**Von:** Boonen, Walter (Bundesbau BL)  
<Walter.Boonen.Bundesbau@vbv.bwl.de>  
**Gesendet:** Dienstag, 16. Februar 2021 08:05  
**An:** Bannert, Birgit (GeoBremen); Keller, Hagen  
(Hagen.Keller@nlbl.niedersachsen.de); Uwe Barth  
(UweBarth@bundeswehr.org); 'johannesmetzger@bundeswehr.org';  
Manfred Schmidt (Manfred.Schmidt@bundesimmobilien.de); Michael  
Stephan; Strobel, Hannes (Bundesbau HBA S); Siegmund Maciossek  
**Betreff:** AW: AK LgBestMod, Fach-AG Wasser, Abwasser: Anwenderfrage zum  
Datenmodell

**An:** Keller, Hagen (Hagen.Keller@nlbl.niedersachsen.de) <Hagen.Keller@nlbl.niedersachsen.de>; Uwe Barth (UweBarth@bundeswehr.org) <UweBarth@bundeswehr.org>; Boonen, Walter (Bundesbau BL) <Walter.Boonen.Bundesbau@vbv.bwl.de>; 'johannesmetzger@bundeswehr.org' <johannesmetzger@bundeswehr.org>; Manfred Schmidt (Manfred.Schmidt@bundesimmobilien.de) <Manfred.Schmidt@bundesimmobilien.de>; Michael Stephan <MichaelStephan@bundeswehr.org>; Strobel, Hannes (Bundesbau HBA S) <hannes.strobel.hbas@vbv.bwl.de>; Siegmund Maciossek <S.Maciossek@itwh.de>  
**Betreff:** AK LgBestMod, Fach-AG Wasser, Abwasser: Anwenderfrage zum Datenmodell

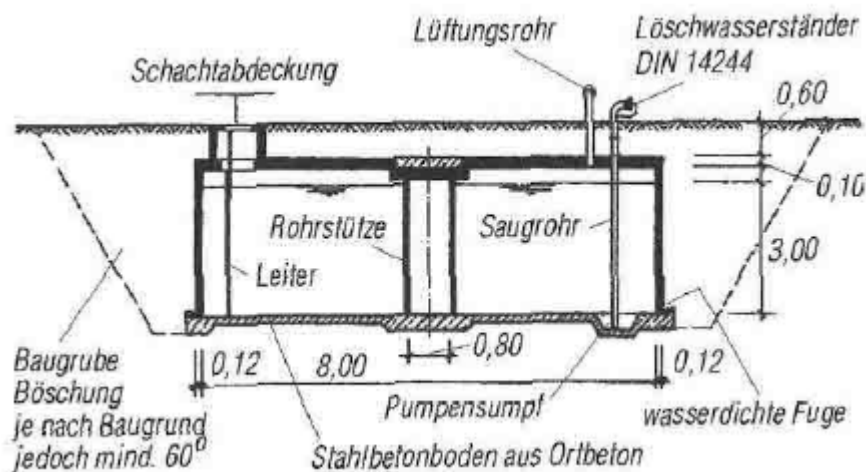
Ich finde ihren Vorschlag sehr gut, das Be-/Entlüftungsrohr einer wasserversorgungstechnischen Anlage der Klasse UP\_Lueftungsrohr (Fachbereich Kälte, Klima, Lüftung) zuzuordnen. Vielleicht kann der Fachbereich ja künftig um den Bereich Wasser bzw. Abwasser (hier kann das meiner Meinung nach auch auftreten) erweitert werden. Außerdem müsste der ausschließliche Bezug auf eine „lufttechnische Anlage“ in der Beschreibung erweitert werden.

Ich könnte mir vorstellen, dass das künftig in etwa so beschrieben wird:

„Eintrittspunkt (Außenluft) bzw. Austrittspunkt (Fortluft) zur Be- bzw. Entlüftung einer unterirdischen technischen Anlage.“

Bei unterirdischen oder erdüberdeckten Wasserbehältern „UF\_Wasserbehaelter“ würde man zudem den unterirdischen Umriss aufnehmen und darstellen und so die Zuordnung des Lüftungsrohres erkennen (siehe Skizze).

aus dem Anwenderkreis des LgBestMod kam die Frage, wie die im beigefügten Foto dargestellten Objekte aufzunehmen sind.

Zu erkennen ist ein Wasserschacht mit Deckel. Gemäß der Beschreibung im Modellkatalog zu UP\_SchachtdeckelWasserversorgung ist „ein evtl. vorhandener Entlüftungsstutzen nicht zu berücksichtigen.“ Dahinter ist auf freier Wiese aber ein weiterer Entlüftungsstutzen zu sehen. Die Frage ist, wie dieser zu erfassen ist.

Nach unserer Einschätzung käme eine Erfassung mit der Klasse UP\_Lueftungsrohr (Fachbereich Kälte, Klima, Lüftung) in Frage. Diese ist beschrieben als „Eintrittspunkt (Außenluft) bzw. Austrittspunkt (Fortluft) einer lufttechnischen Anlage.“

Ich bitte um Rückmeldung, ob sie dieses Objekt anders einordnen würden. Eine geeignete Klasse aus dem Fachbereich Wasserversorgung konnte ich nicht identifizieren.
